## **Avis sur l'élaboration du PLUi de la communauté de communes du Pays de Lalbenque-Limogne (Lot)**

N°Saisine : 2023-012436

Avis émis le 16 janvier 2024

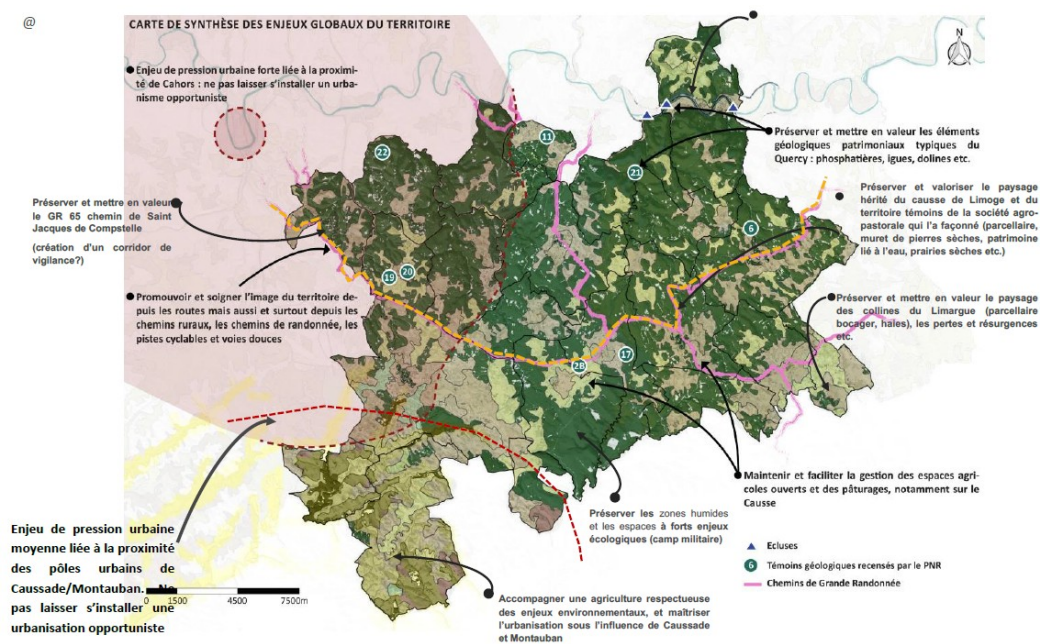
Par ailleurs, plusieurs projets de périmètres de captages sur les communes de Crégols, Beauregard et Saillac sont toujours dans l'attente de la DUP. Leur préservation par le PLUi, au moins dans les projets de périmètres de protection rapprochées, serait d'autant plus importante qu'aucune servitude n'est opposable à d'éventuels projets, qui les impacteraient. Les incidences potentielles des zones de développement de l'urbanisation à proximité de ces périmètres devraient aussi être analysées.

**La MRAe recommande d'analyser l'incidence des secteurs de développement identifiés sur les périmètres de captages, et d'en déduire d'éventuelles mesures d'évitement ou de réduction complémentaires aux servitudes d'utilité publique. Elle recommande d'analyser de quelle manière le règlement du PLUi pourrait préserver les secteurs rapprochés de captage, tout particulièrement lorsqu'ils ne sont pas encore dotés d'une servitude opposable.**

Carte des « zones susceptibles d'être touchées de manière notable par l'urbanisation », extraite du rapport environnemental

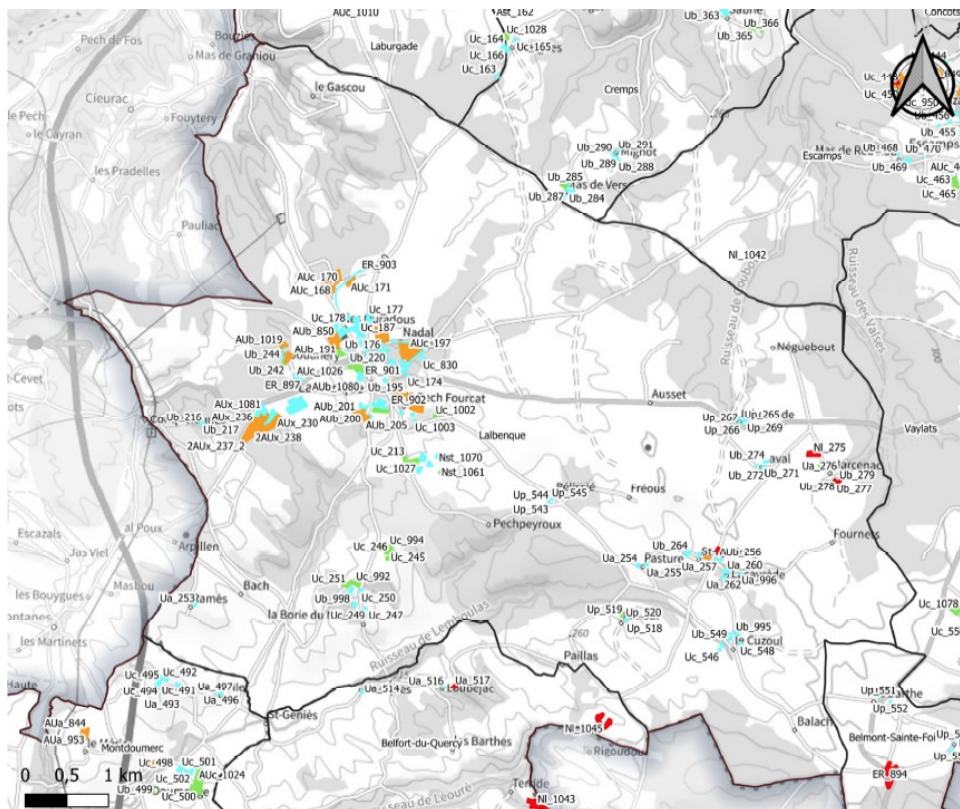
En plus de favoriser le développement des deux centralités identifiées, la collectivité choisit ainsi de poursuivre l'urbanisation des hameaux et des écarts sur l'ensemble des communes de son territoire. Cette position s'illustre avec l'exemple de la commune de Lalbenque et ses environs. La carte présentée a été réalisée à l'occasion de l'analyse des niveaux d'enjeux naturalistes de ces nombreux terrains.

**La MRAe recommande à la collectivité de s'approprier les enjeux liés aux objectifs de réduction des consommations et émissions de GES, et de développement du stockage carbone dans son PLUi. Elle recommande d'intégrer l'enjeu de la mobilité à l'analyse des choix de développement, pour les nouveaux quartiers comme ceux voués à être densifiés.**

Image de gauche : extrait du règlement graphique, avec au centre l'ER\_75 / image de droite : même secteur en vue aérienne, sur lequel la MRAe a reporté le zonage

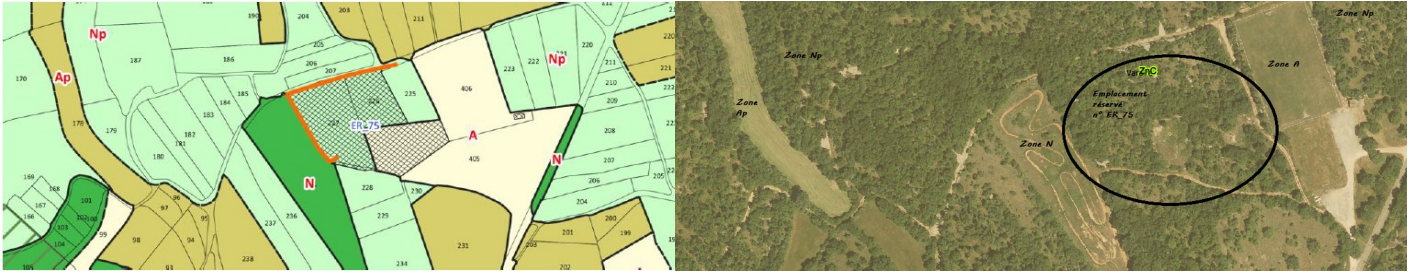
Concernant le secteur situé à Varaire, le rapport environnemental mentionne une extension sur de vastes espaces agricoles constitués de végétation rudérale et fourrés, constituant un corridor écologique du SCoT. Une partie servant déjà de dépôts de matériaux « inertes » serait à aménager prioritairement ; ce qui n'est pas repris dans le plan de zonage. Les vues aériennes montrent un site isolé et entièrement boisé, de façon similaire à des terrains situés dans l'environnement immédiat classés en zone naturelle protégée (Np). La comparaison du règlement graphique et des vues aériennes interroge également sur le classement des terrains voisins du projet : à l'ouest, ce qui ressemble à une piste de moto-cross, est classé en zone naturelle, à l'est la zone agricole semble héberger un stade. Il est à relever un manque de transparence sur la vocation de ces zones y compris sur les aménagements existants.

**La MRAe recommande d'analyser les possibilités de renforcer la production d'EnR dans les zones urbaines ou déjà anthropisées. Elle recommande de supprimer les zonages et secteurs propices à l'énergie photovoltaïque lorsque l'absence d'incidences notables sur l'environnement et l'absence de solutions alternatives de moindre impact ne sont pas démontrées.**
